## 制御棒案内管の製作に係る公差等について

令和 3 年 3 月 16 日  
日本原子力研究開発機構  
原子力科学研究所

## 【R3. 3. 11 コメント】

図-1

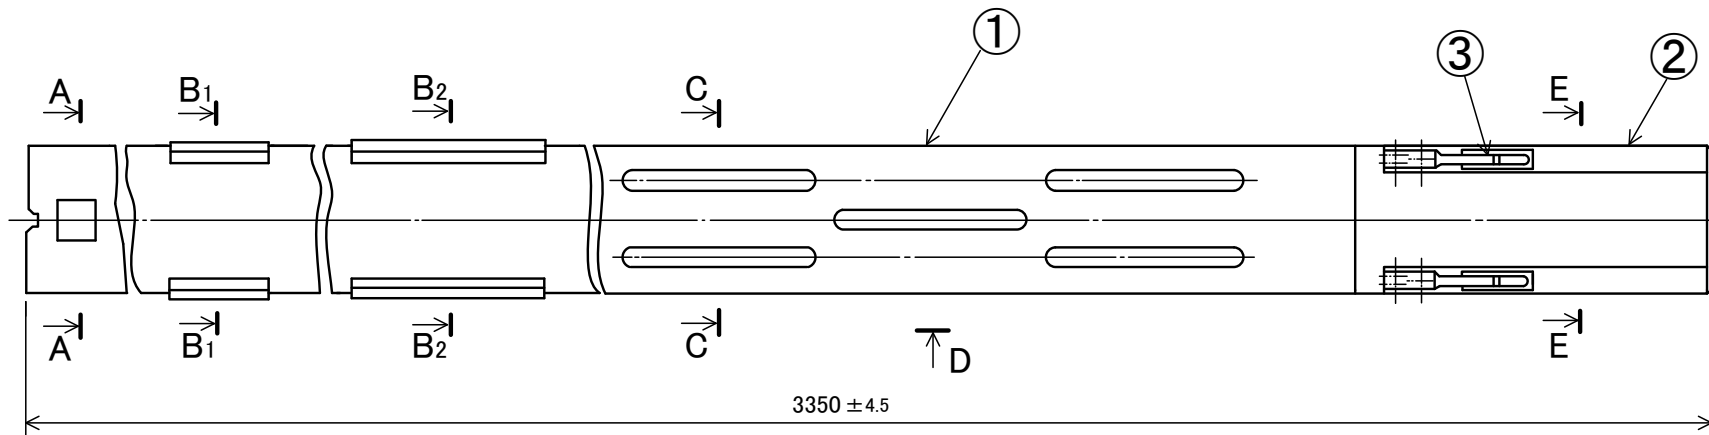
- ・制御棒案内管の寸法について、長さ、厚さ、内径、外径の有効数字が異なっているが、考え方を説明すること。
- ・本申請にて定めている公差と JIS 規格の比較を示すこと。

本申請書の設計仕様に記載した主要寸法は、既認可の設工認（JRR-3 の改造（その 3）：S61. 5. 16 付け 61 原研 19 第 12 号をもって申請。）の記載に倣ったものであり、実際の製作時における有効数字の考え方は以下の基準寸法及び製作公差のとおりである。

測定箇所			基準寸法	製作公差	
				本申請	JIS
案内管	断面 AA	外寸	76. 2	±0. 6	±0. 8 (JIS B 0405-c) *1
		内寸	66. 2	+0. 8, -0. 0	±0. 92 (JIS H 4100)
	断面 B1B1	外寸	77. 0	±0. 1	断面 AA 外寸に同じ*1
		内寸	66. 2	+0. 8, -0. 0	断面 AA 内寸に同じ
	断面 B2B2	外寸	77. 0	+0. 2, -0. 0	断面 AA 外寸に同じ*1
		内寸	66. 2	+0. 8, -0. 0	断面 AA 内寸に同じ
	断面 CC	外寸	76. 2	±0. 6	断面 AA 外寸に同じ*1
		内寸	66. 2	+0. 8, -0. 0	断面 AA 内寸に同じ
プラグ	断面 EE	外寸	76. 2	+0. 0, -0. 6	±0. 78 (JIS H 4040)
		内寸	66. 2	+0. 8, -0. 2	断面 AA 外寸に同じ*2
全長 L			3350. 0	±4. 5	±5. 2 (JIS B 0405-c) *3

\*1：押出管から機械加工により削り出すため。

\*2：押出棒から機械加工により削り出すため。

\*3：機械加工された案内管とプラグを溶接により接続するため、それぞれに適用される公差（案内管：±4. 0、プラグ：±1. 2）を組み合わせたもの。
